平成 30 年 9 月 12 日

申 請 者 名 日 本 原 子 力 発 電 株 式 会 社

東海第二発電所発電用原子炉設置変更許可申請書

本文及び添付書類の一部補正

第 7.1.4.1-2 図 崩壊熱除去機能喪失 (取水機能が喪失した場合) の対応手順の概要

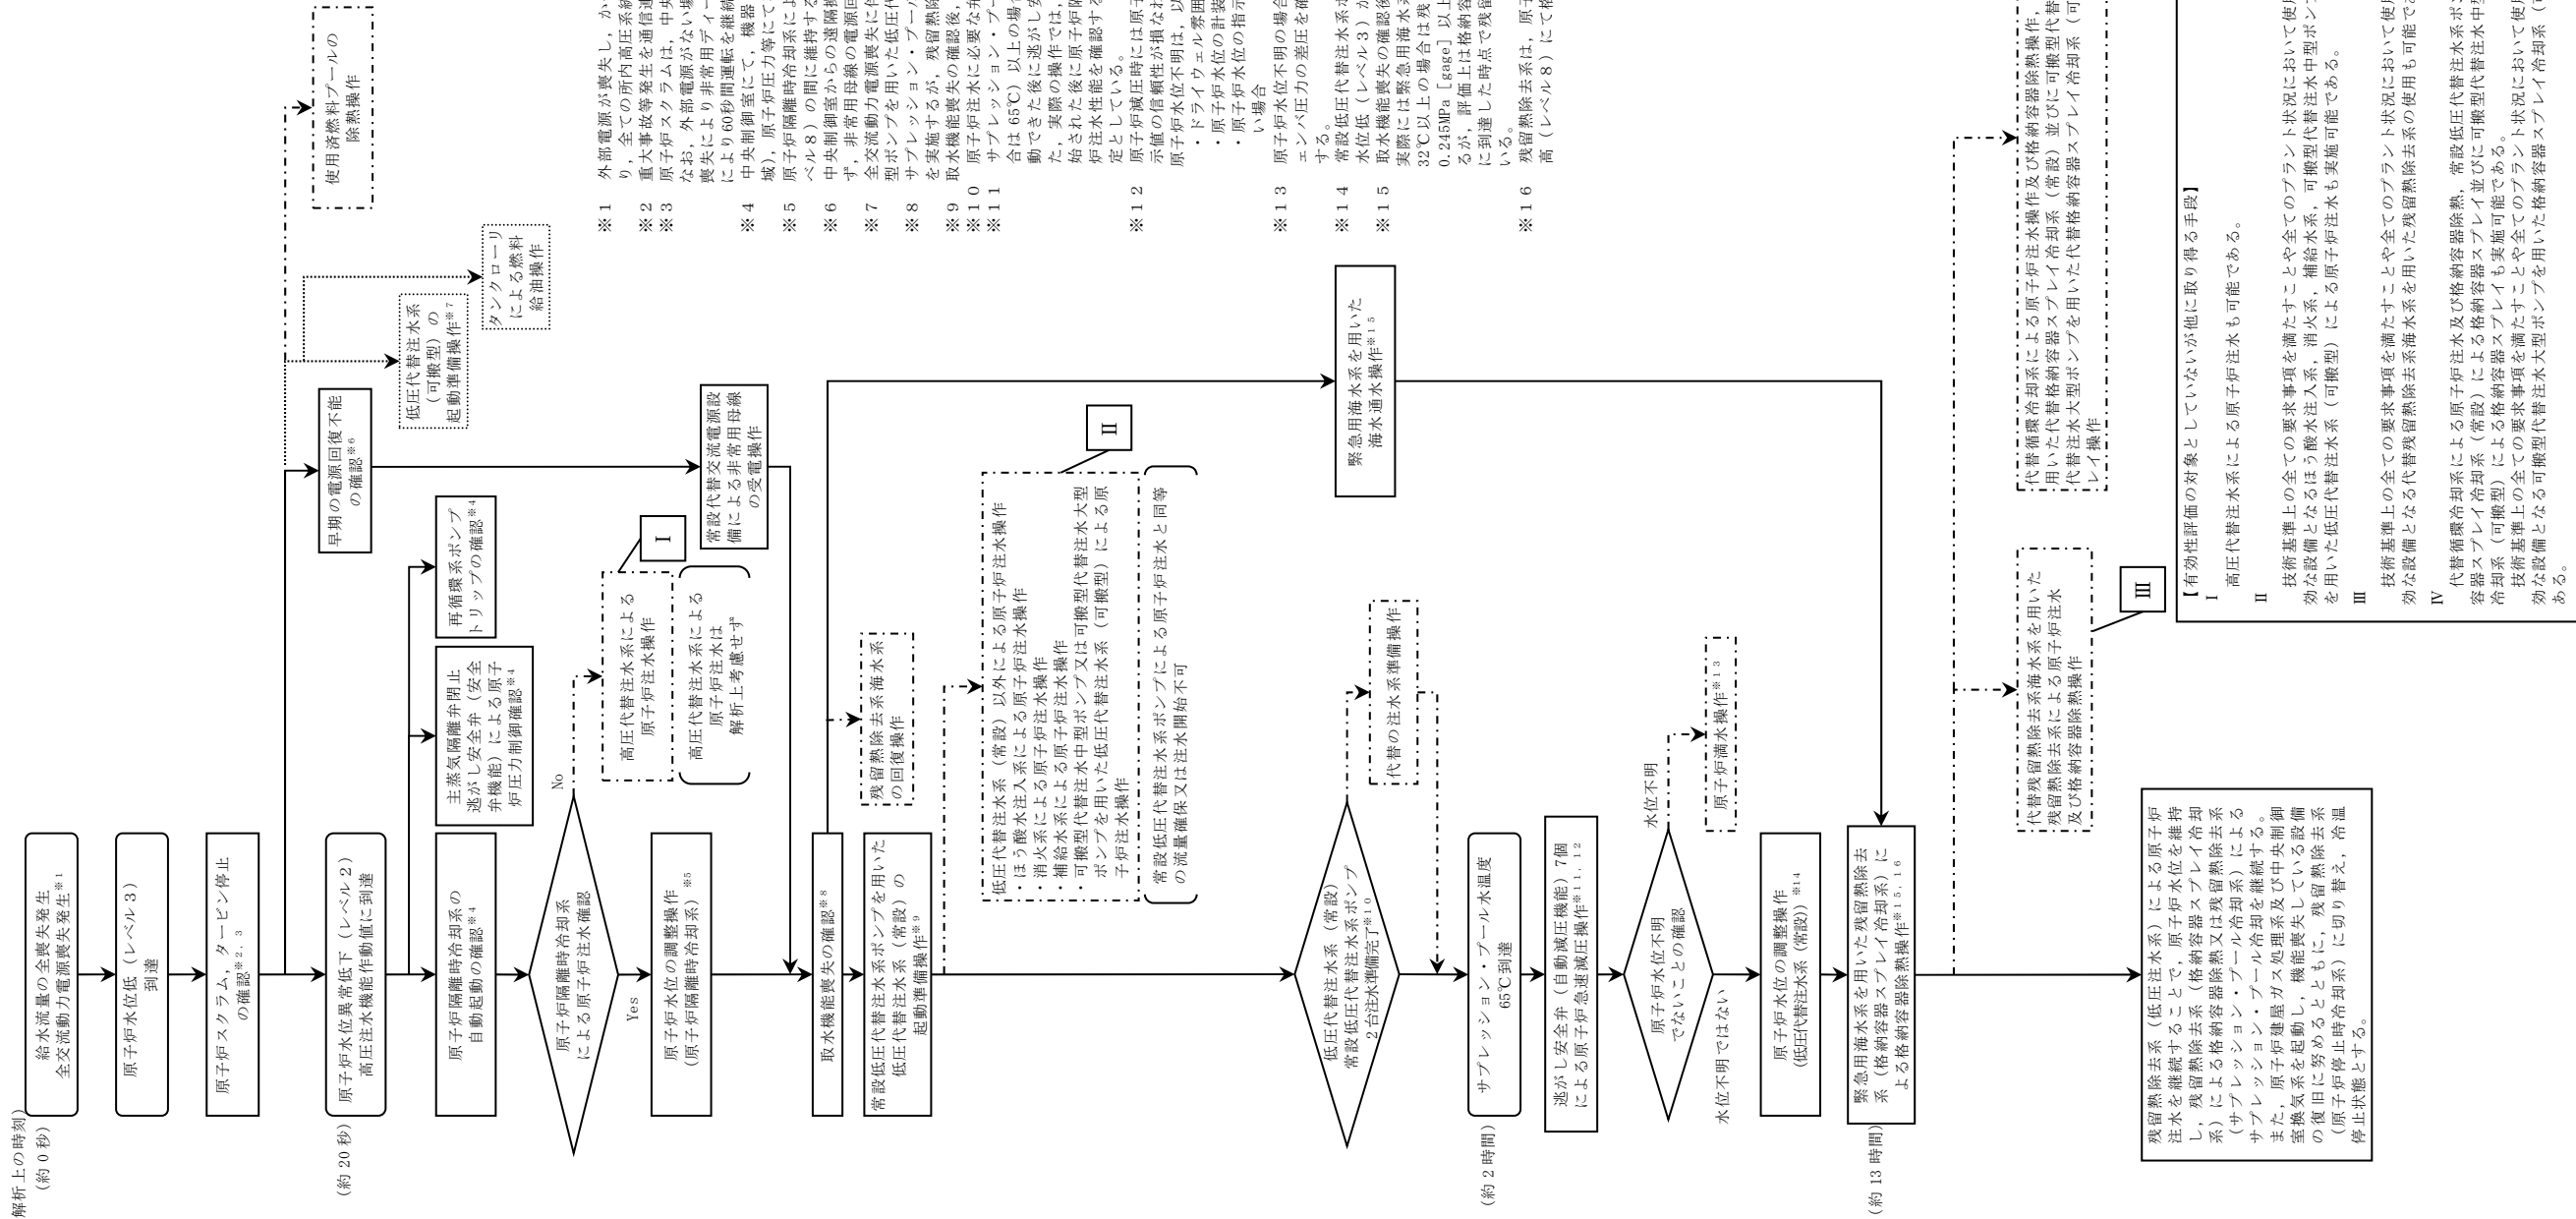
頁	行	補 正 前	補 正 後
*** 10－7.1－23		第 7.1.4.1－2 図 崩壊 熱除去機能喪失（取水機 能が喪失した場合）の対 応手順の概要	別紙 10－7.1－1 に変更 する。
** 10－7.1－497		第 7.1.8－1 図 敷地に 遡上する津波への防護対 策概要	別紙 10－7.1－2 に変更 する。

第 7.2.2-1 図 高圧溶融物放出／格納容器雰囲気直接加熱時の重大事故等対策の概略系統図 (4/5)
(原子炉圧力容器破損後の代替循環冷却系による格納容器除熱、代替格納容器スプレイス冷却系 (常設) による格納容器冷却段階)

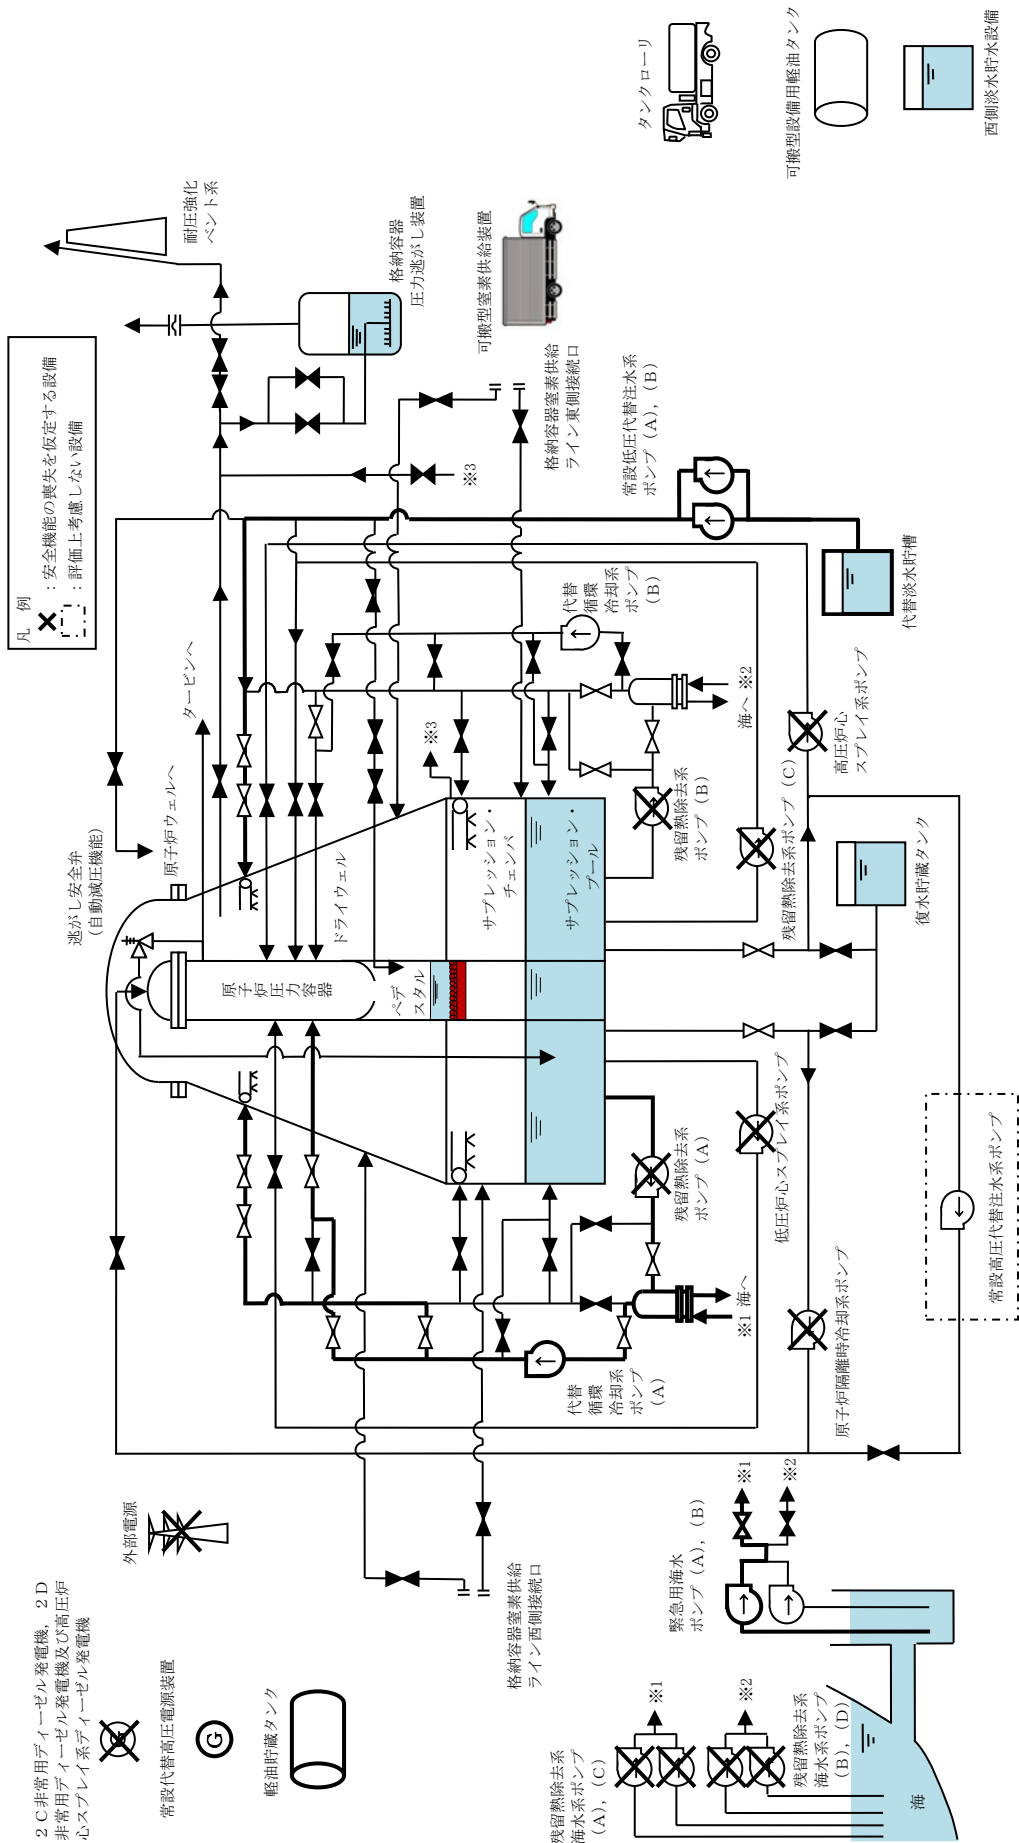
頁	行	補 正 前	補 正 後
** 10-7.2-18	上 9～ 上 10	…，ガス温度 30℃，純度 99vol%にて 200__m ³ ／h（窒素 198__m ³ ／h 及び酸素 2__m ³ ／h）…	…，ガス温度 30℃，純度 99vol%にて 200Nm ³ ／h（窒素 198Nm ³ ／h 及び酸素 2Nm ³ ／h）…
** 10-7.2-45		第 7.2.1.2-2 表 主要解析条件（雰囲気圧力・温度による静的負荷（格納容器過圧・過温破損））（代替循環冷却系を使用する場合）（3／4）	別紙 10-7.2-1 に変更する。
** 10-7.2-128	下 6～ 下 5	…，ガス温度 30℃，純度 99vol%にて 200__m ³ ／h（窒素 198__m ³ ／h 及び酸素 2__m ³ ／h）…	…，ガス温度 30℃，純度 99vol%にて 200Nm ³ ／h（窒素 198Nm ³ ／h 及び酸素 2Nm ³ ／h）…
** 10-7.2-157		第 7.2.2-2 表 主要解析条件（高压熔融物放出／格納容器雰囲気直接加熱）（4／5）	別紙 10-7.2-2 に変更する。
*** 10-7.2-27		第 7.2.2-1 図 高压熔融物放出／格納容器雰囲気	別紙 10-7.2-3 に変更する。

頁	行	補 正 前	補 正 後
		気直接加熱時の重大事故 等対策の概略系統図（4 /5）（原子炉圧力容器 破損後の代替循環冷却系 による格納容器除熱， 代替格納容器スプレイ冷 却系（常設）による格納 容器冷却段階）

第 7.4.2-1 図 全交流動力電源喪失時の重大事故等対策の概略系統図 (1/2)
(原子炉減圧及び低圧代替注水系 (常設) による原子炉注水段階)

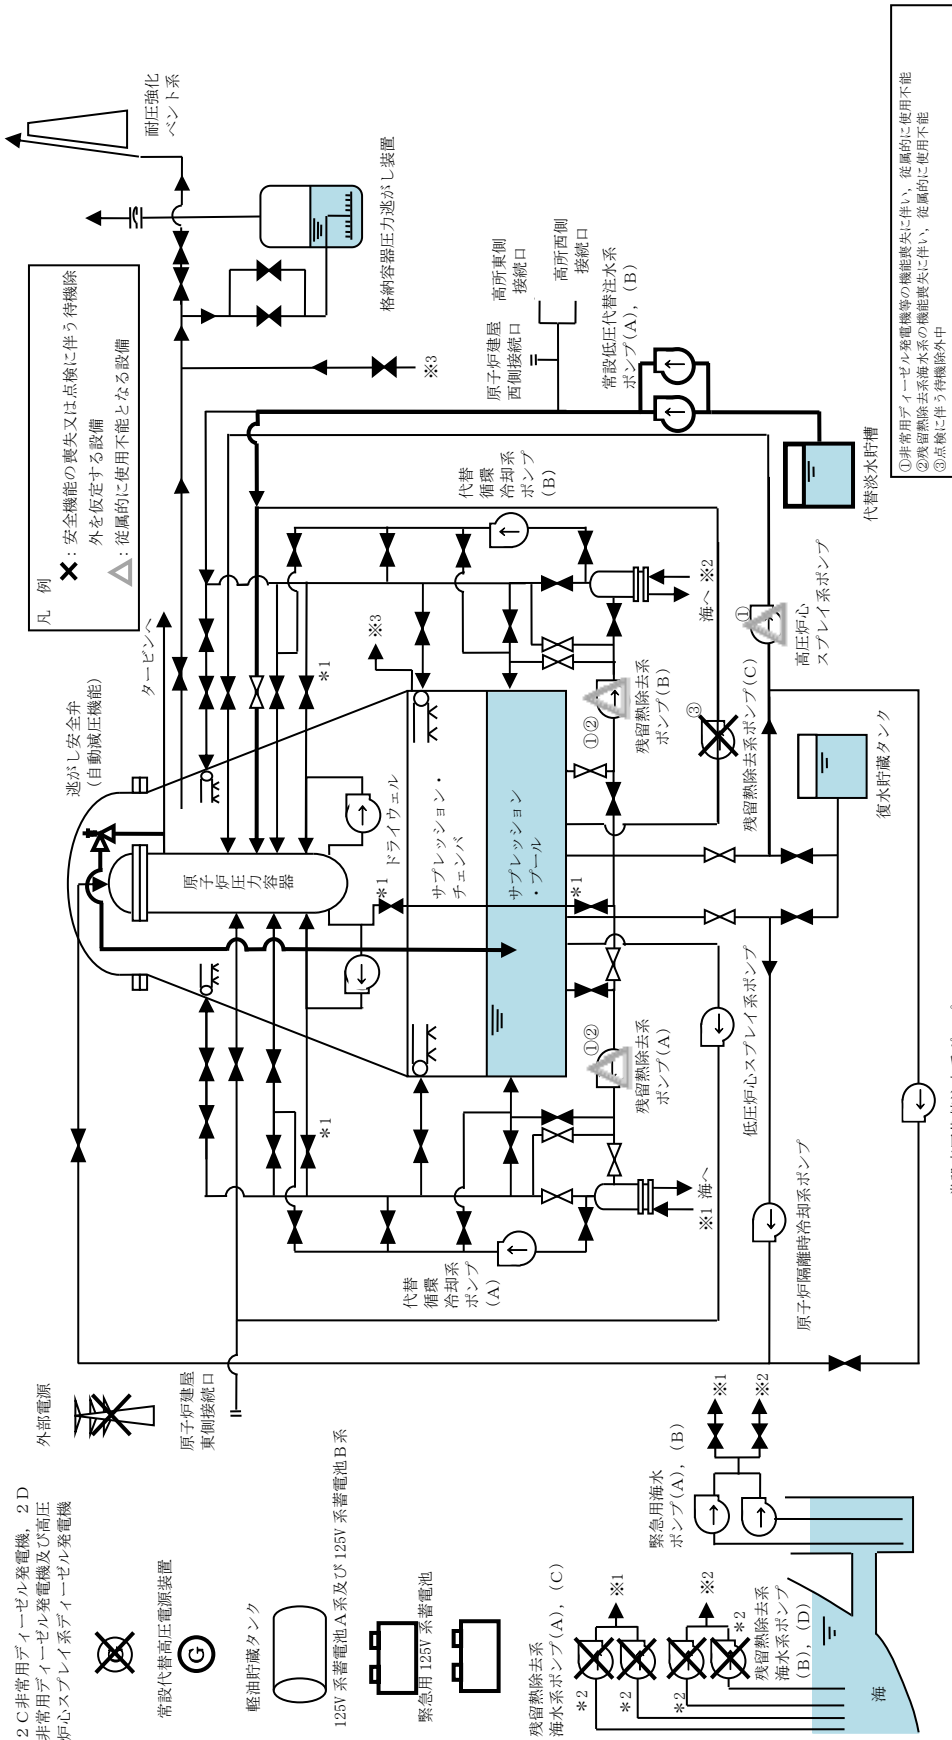
頁	行	補 正 前	補 正 後
** 10－7.4－49		第 7.4.2－1 図 全交流 動力電源喪失時の重大事 故等対策の概略系統図 (1／2) (原子炉減圧及び低圧代 替注水系（常設）による 原子炉注水段階)	別紙 10－7.4－1 に変更 する。

第 1.6－29 図 重大事故等時の対応手段選択フローチャート (3/5)

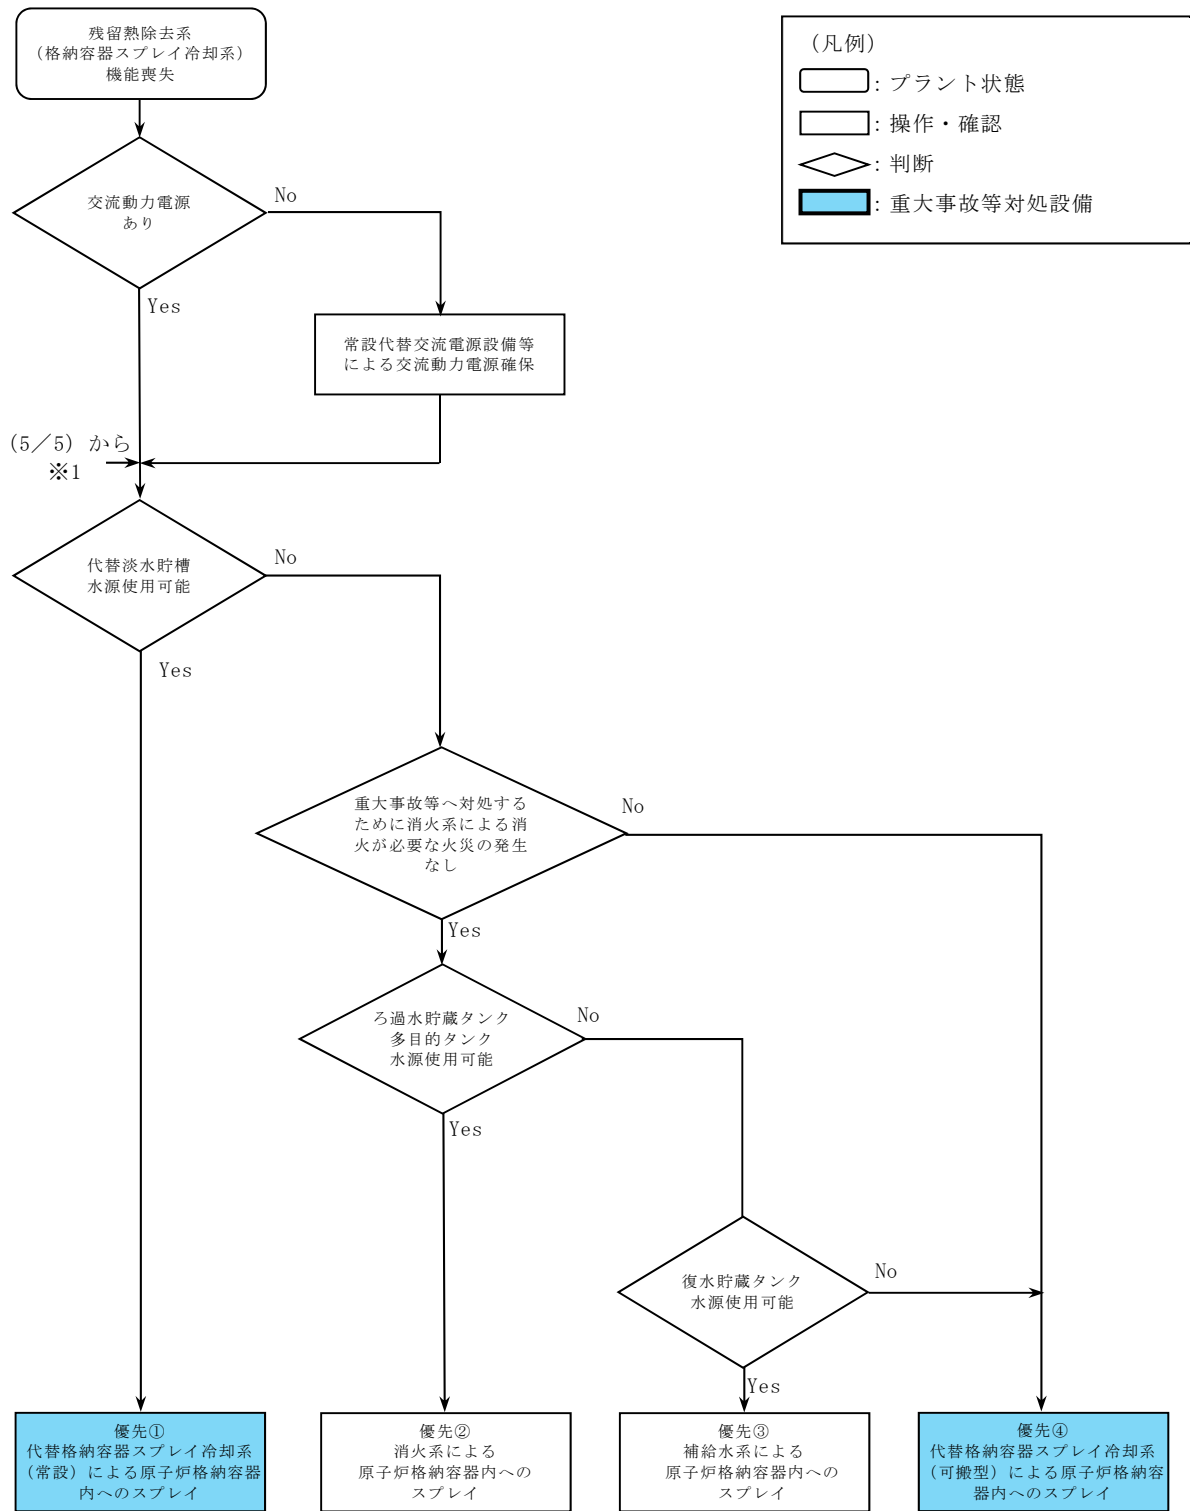
頁	行	補 正 前	補 正 後
** 追補 1 － 1.6－126		第1.6－29図 重大事故 等時の対応手段選択フロー ーチャート (3／5)	別紙－追補 1 －1.6－1 に 変更する。

第 1 図 格納容器の構造物（格納容器スタビライザ，格納容器下部シアラグ）の位置関係

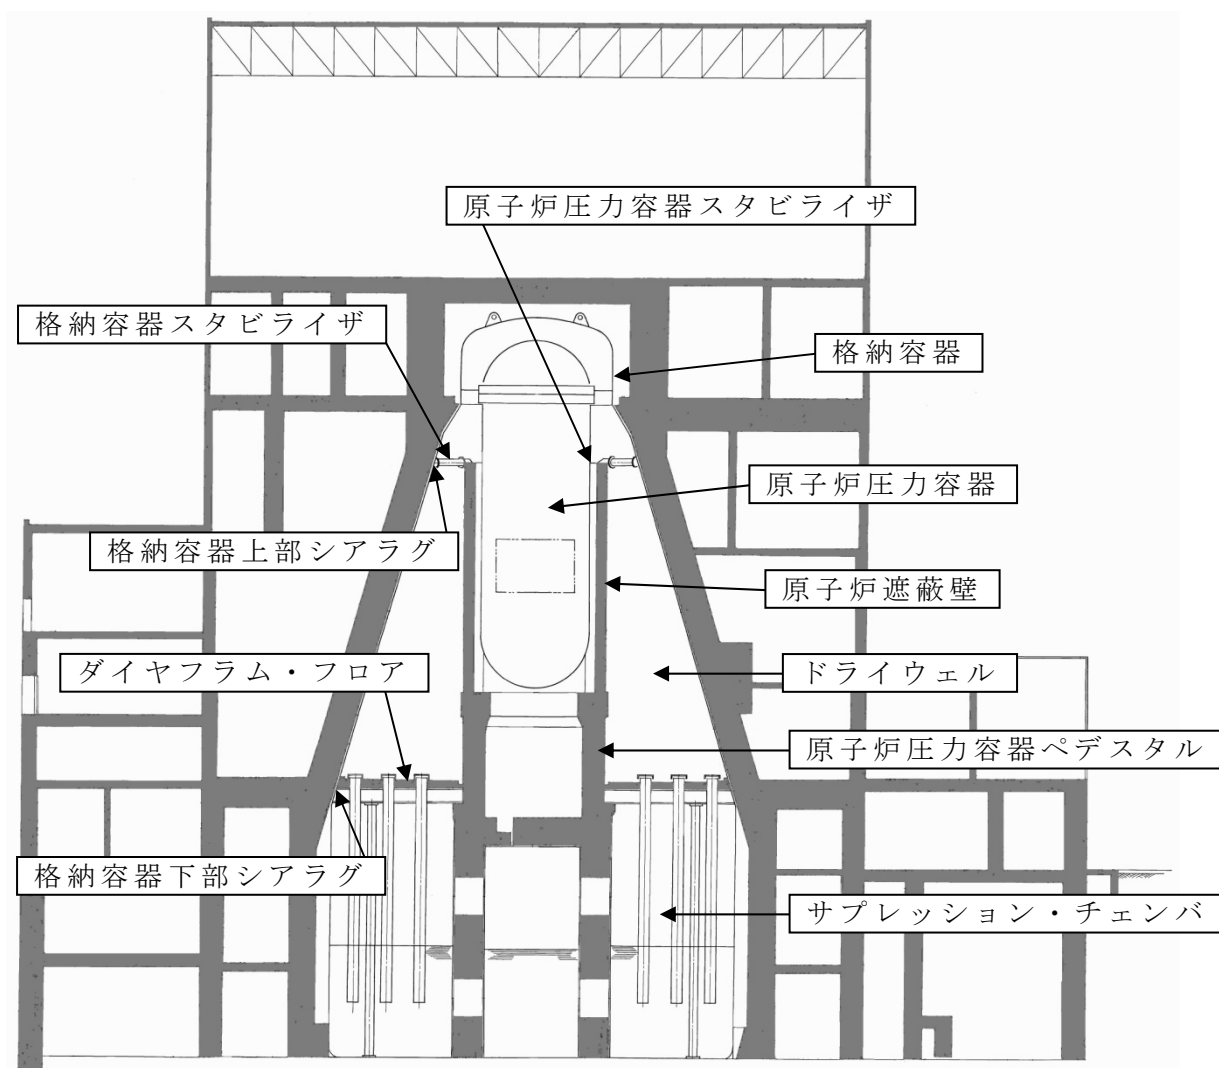
頁	行	補 正 前	補 正 後
* 別紙 2-5	下 5～ 下 4	…ダイ <u>ア</u> フラム__フロア …	…ダイ <u>ヤ</u> フラム <u>・</u> フロア …
* 別紙 2-7	上 1	…ダイ <u>ア</u> フラム__フロア …	…ダイ <u>ヤ</u> フラム <u>・</u> フロア …
* 別紙 2-21		第 1 図 格納容器（格納容器スタビライザ，格納容器下部シアラグ）の概要図	別紙－追補 2. I -1 に変更する。
* 別紙 9-7		図 3 東海第二発電所（MARK-II 型）の格納容器概略図	別紙－追補 2. I -2 に変更する。
* 3.1.1-4	上 12～ 上 13	…ダイ <u>ヤ</u> フラム__フロア …	…ダイ <u>ヤ</u> フラム <u>・</u> フロア …
* 3.1.1-102		第 3.1.1.1-8 図 格納容器の概要図	別紙－追補 2. I -3 に変更する。
* 3.2.1-107		第 3.2.1.4-7 表 起因事象別炉心損傷頻度に対する主要な事故シーケンス及びカットセット	別紙－追補 2. I -4 に変更する。
**追補 2. I		第 1.2.1.4-12 表 F V	別紙－追補 2. I -5 に
